**2. Deckblatt vom Januar 2024  
 ersetzt Unterlage 11.2 Blatt Nr. 2a**

Unterlage Nr.: 112  
 Blatt Nr.: 2 b  
 VKE: C 341

**B 324 - Bad Hersfeld**  
 UF Stadtstraße und DB "Peterstor"

Lageplan zum  
 Regelungsverzeichnis oben  
 Maßstab: 1 : 500

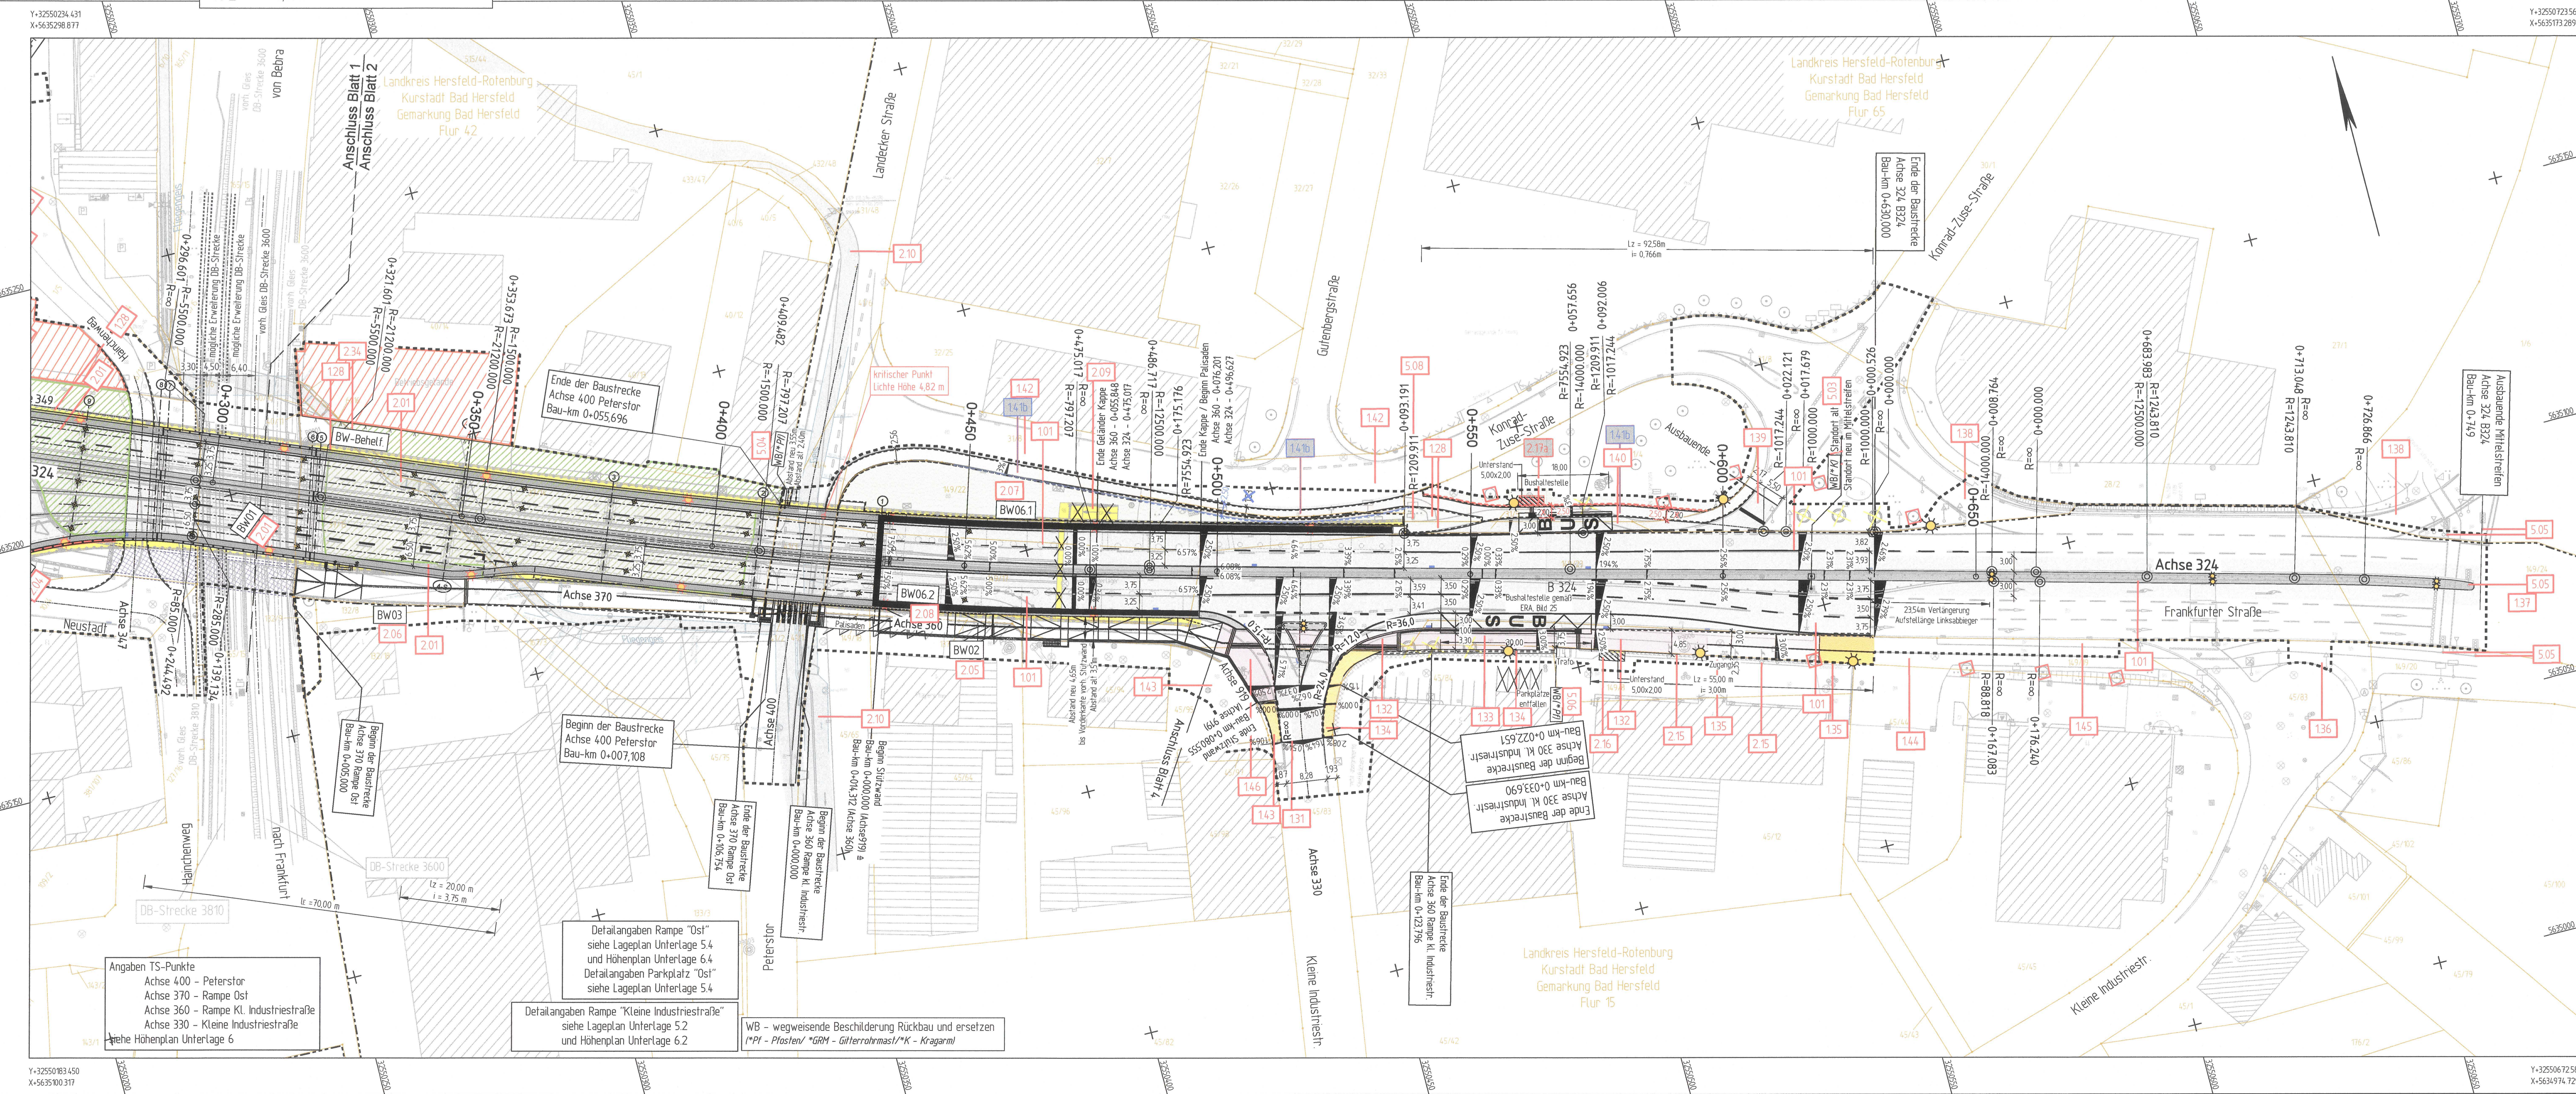
Nr.	Art der Änderung	Datum	Zeichen
b	Änderung der vorgeschriebenen Bauweise West/Ost Konrad-Luse-Straße	01/2024	M. Kautz
a	Veränderung der vorgeschriebenen Bauweise Nord	08/2023	M. Kautz
